Relatório INSP-2020-0155

BI-2020-0098

Nome: Furo do Lameiro Grande - Captação de Água para Abastecimento Público para Consumo Humano
Endereço: Flamengos
Código Postal: 9900 **Freguesia:** Flamengos
Concelho: Horta **Ilha:** Ilha do Faial
Atividade principal: - Administração local (CAE Rev.3: 84113)
Outras atividades: Captação e tratamento de água (CAE Rev.3: 36001)
Licenciamento da atividade: **Não licenciada**
Coordenadas geográficas: **Latitude:** 38° 32' 38,87" N; **Longitude:** 28° 39' 30,71" W

Figura 2: Localização do Furo do Lameiro Grande e respetiva zona de proteção imediata.
(Fonte: Sistema Regional de Informação sobre a água (SRIA); <http://sig.sram.azores.gov.pt/SRAM/site/SRIA/>)

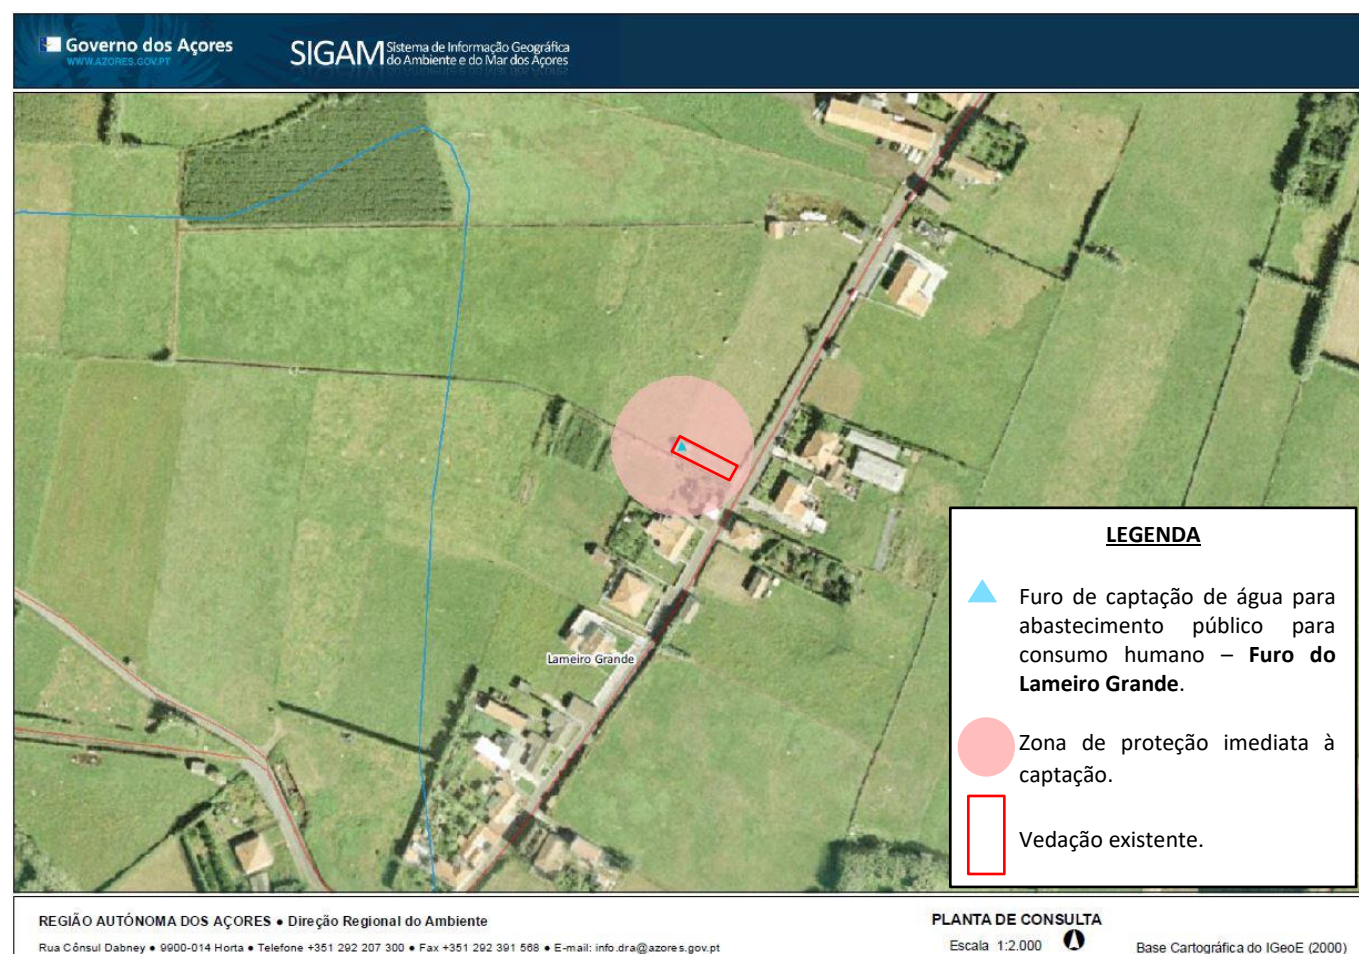
Da consulta do SRIA verificou-se a localização da captação, bem como que a zona de proteção imediata respeitante ao perímetro de proteção das captações de água para abastecimento público corresponde à área da superfície do terreno delimitada por um círculo com centro na captação e raio de 30 metros, conforme previsto no n.º 1 do artigo 4.º do DLR n.º 10/2016/A, de 16/06 (Figura 2).
